Staat van Wijzigingen Ontwerpbestemmingsplan Fort Kudelstaart

Ambtshalve voorgestelde wijzigingen ten opzichte van het ontwerpbestemmingsplan.

Verbeelding ontwerpbestemmingsplan

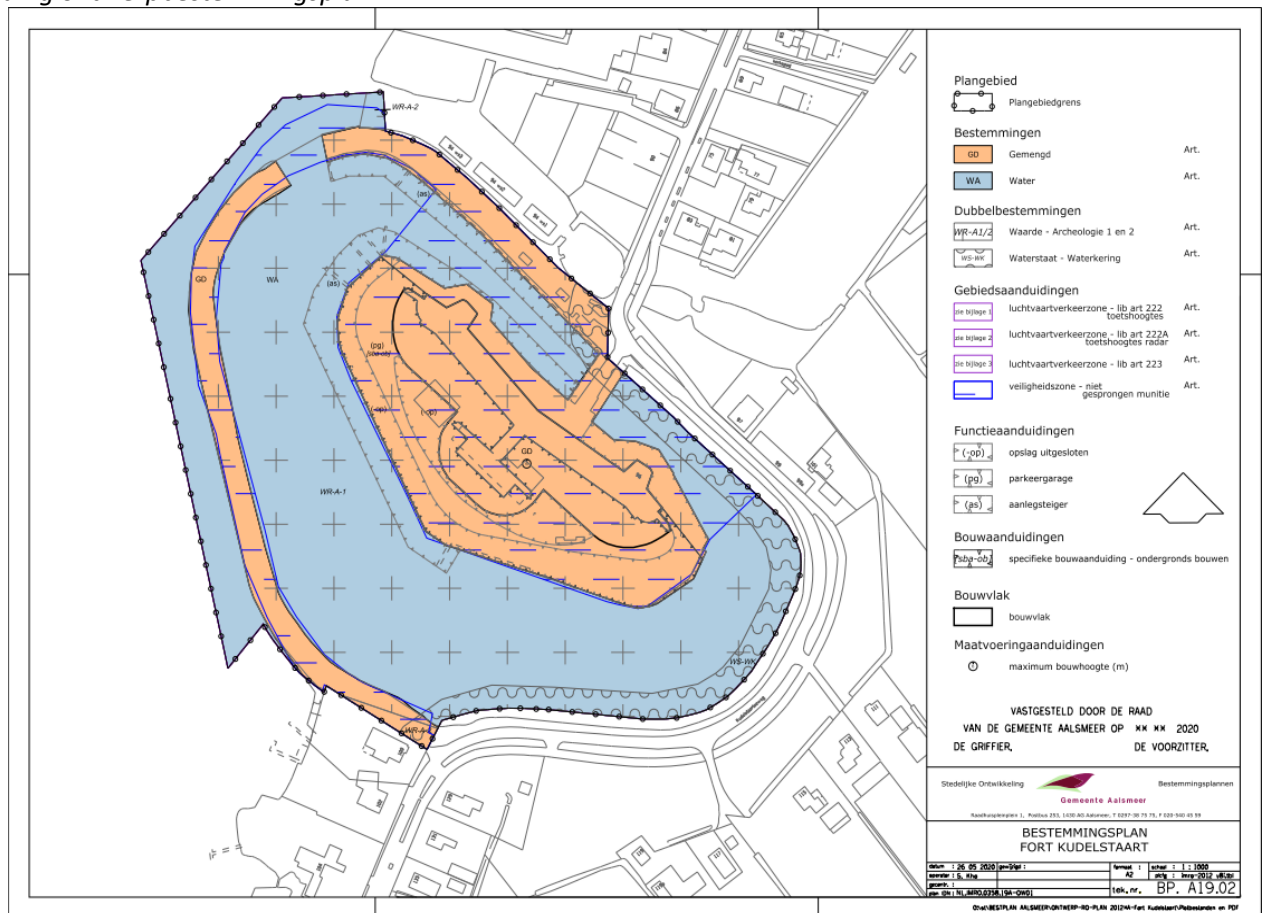
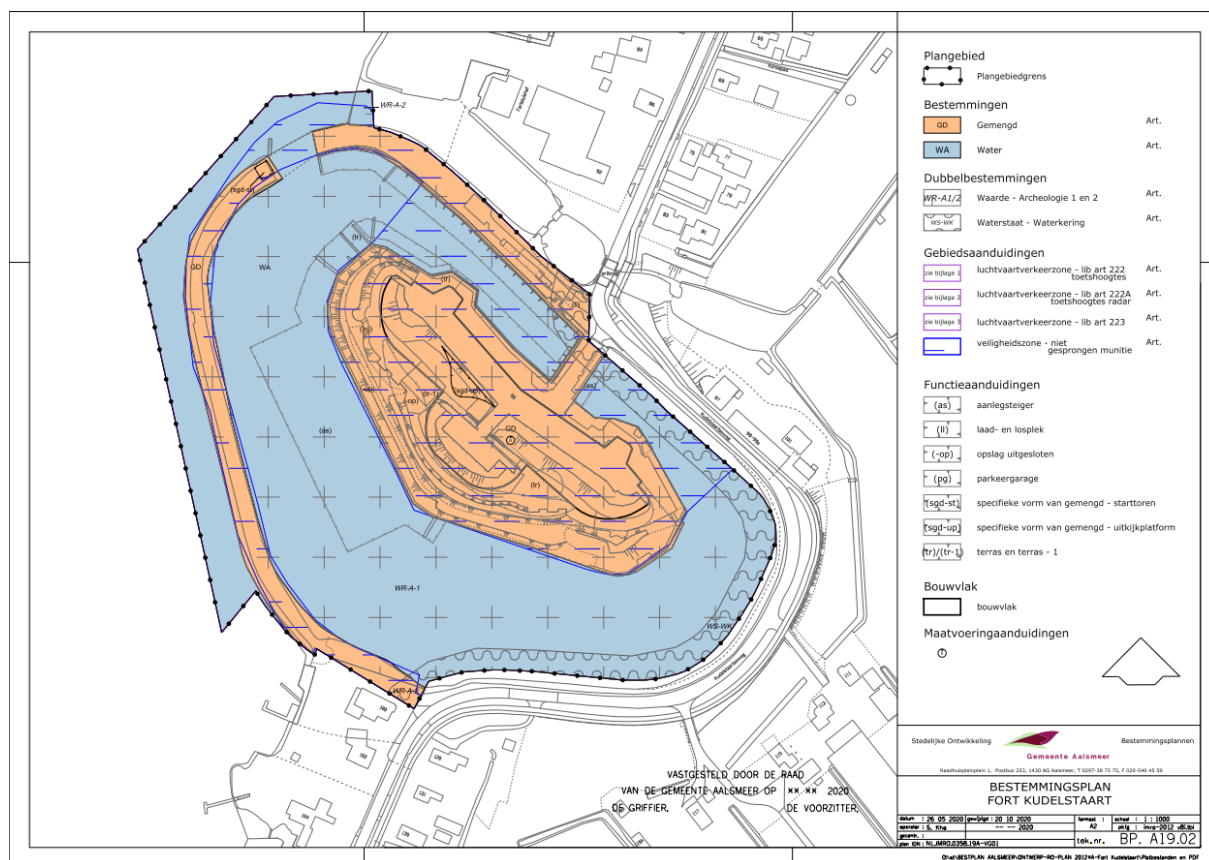
Ten opzichte van het ontwerpbestemmingsplan bevat de verbeelding voor de vaststelling de volgende wijzigingen (zie tevens separate bijlage verbeelding).

- Specifieke aanduiding voor de starttoren;
- Uitbreiding van de mogelijkheid voor aanlegsteigers aan weerszijden van de toegangsbrug en ten zuidwesten van het Forteiland;
- Specifieke aanduiding voor de laad- en losvoorzieningen in de strook 'Gemengd' ten noorden van het Fort;
- Specifieke aanduidingen voor terrassen in de bestemming 'Gemengd' en 'Water', waarbij een onderscheid is gemaakt voor terras (geen versterkte muziek toegestaan) en terras-1 (versterkte muziek toegestaan onder voorwaarden, zie hiervoor);
- Specifieke aanduiding voor het uitzichtplatform;
- Verwijderen van de specifieke bouwaanduiding – ondergronds bouwen, aangezien deze geen relatie met de regels kent.
